DETERMINAZIONE DEL DIRIGENTE SEZIONE AUTORIZZAZIONI AMBIENTALI 27 dicembre 2019, n. 313  
**ID VIA 448 - Procedimento di Verifica di Assoggettabilità a Valutazione di Impatto Ambientale ai sensi dell'art. 19 del D.Lgs. n. 152/06 e s.m.i. per il Progetto definitivo dell'intervento di sistemazione idraulica, Lotto n. 17 "Sistemazione idraulica della Contrada Vasce" nel Comune di Galatone (LE).**

**Proponente: Commissario di Governo - Presidente della Regione delegato per la mitigazione del rischio idrogeologico nella Regione Puglia.**

**Oggetto:** *Progetto definitivo dell'intervento di sistemazione Idraulica, Lotto n. 17 "Sistemazione idraulica della Contrada Vasce" nel Comune di Galatone.*

Figura 15: Perimetrazione delle aree a diversa pericolosità idraulica residua post intervento

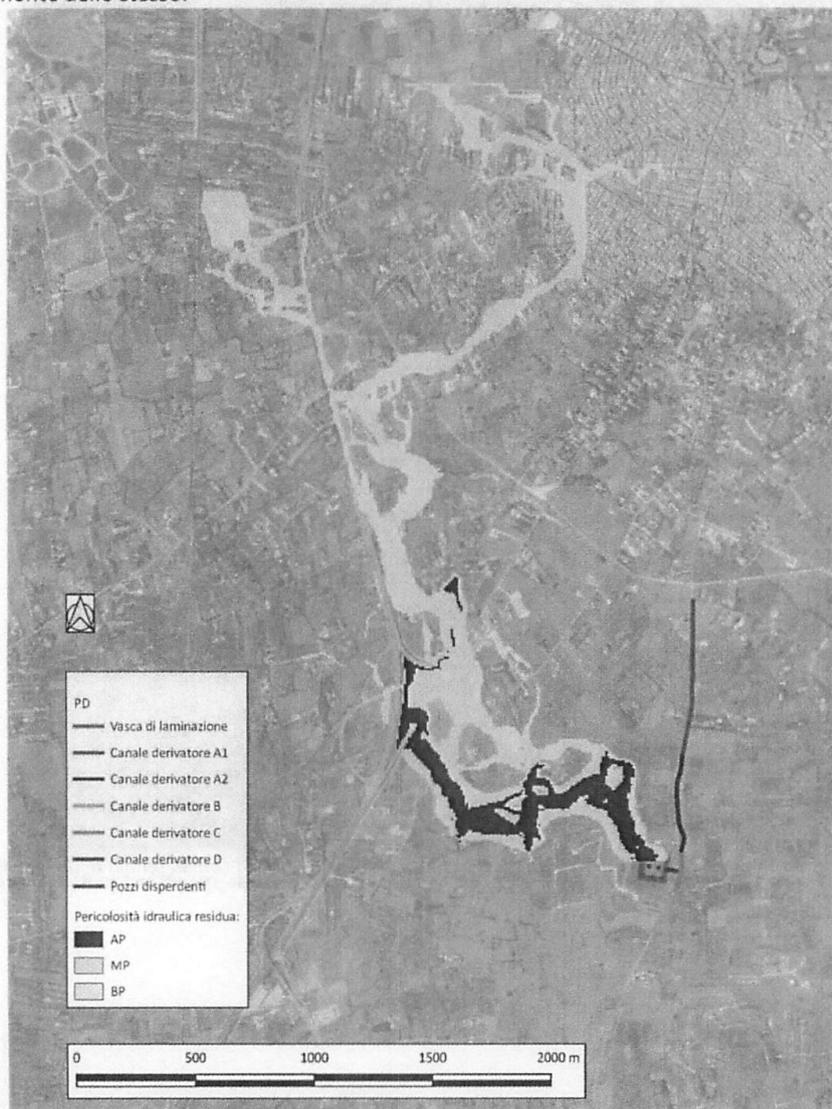
**Relativamente a tale figura si sottolinea anche che le aree a maggiore rischio risultano quelle immediatamente a valle della vasca di laminazione in progetto proprio a causa dell'ipotesi, molto cautelativa, che il deflusso dei volumi di piena riscontrabili in corrispondenza della sezione di chiusura di un bacino idrografico si manifestino nella zona di monte dello stesso.**
